## 改善箇所説明図

### 基準不適合発生箇所

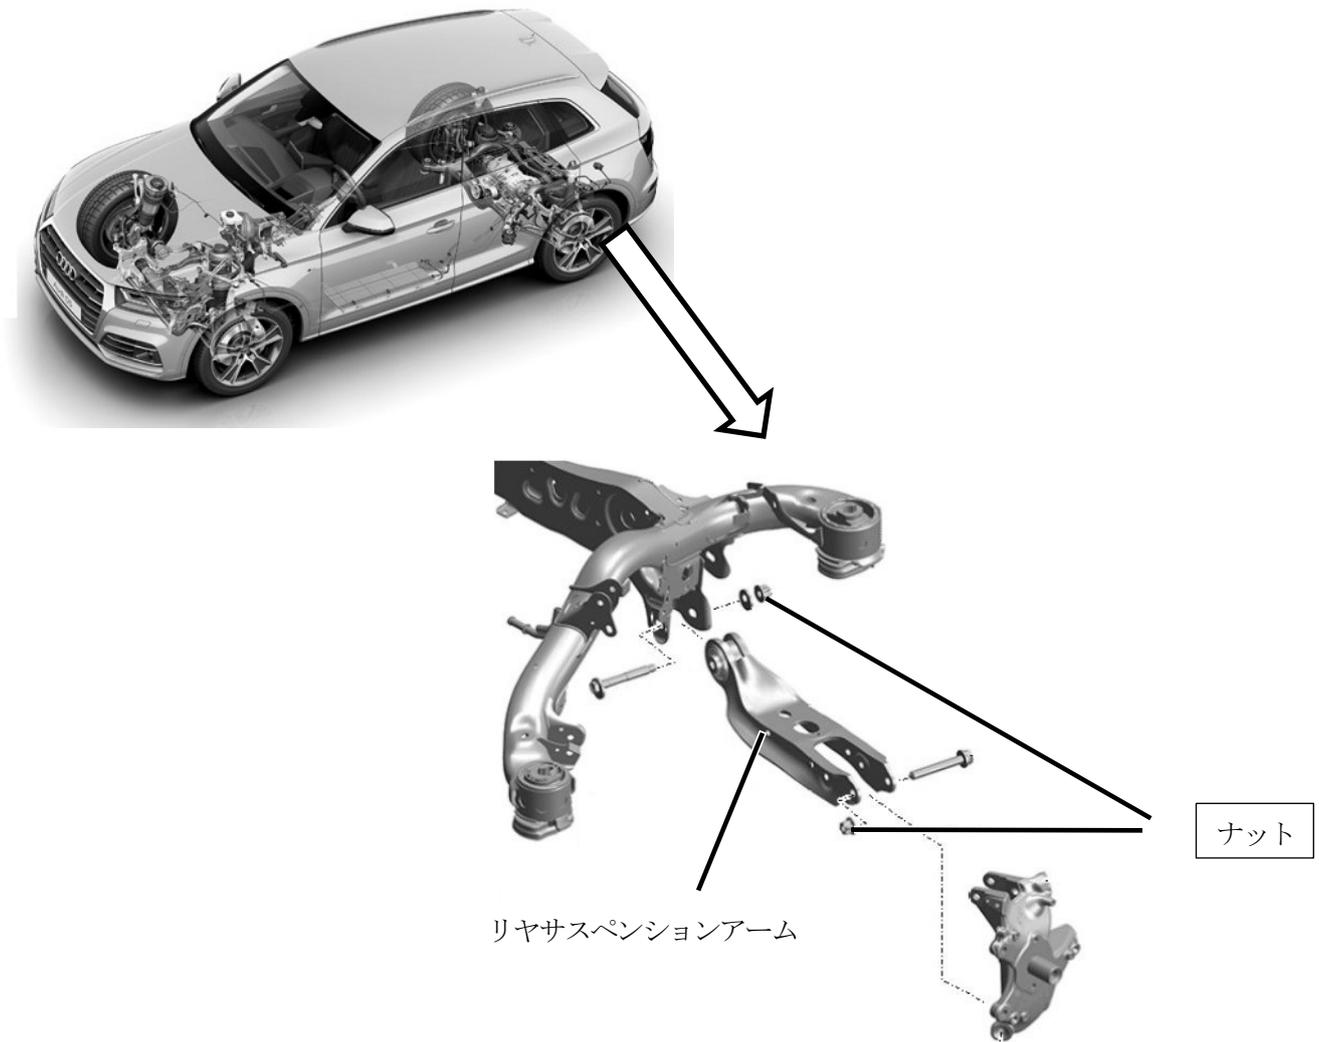
外-3276（令和3年9月22日付け）のリコール届出において、作業指示が不適切なため、リヤサスペンションアームを固定するナットを交換後にアライメント調整がされていないことがある。そのため、タイヤが早期に摩耗し、最悪の場合、異常摩耗によりタイヤがパンクするおそれがある。

全車両、アライメント点検をして必要に応じて調整する。また、タイヤに異常摩耗が発生している場合は新品に交換する。

識別：「42L5」と記入したキャンペーンステッカーを車両に貼付する。
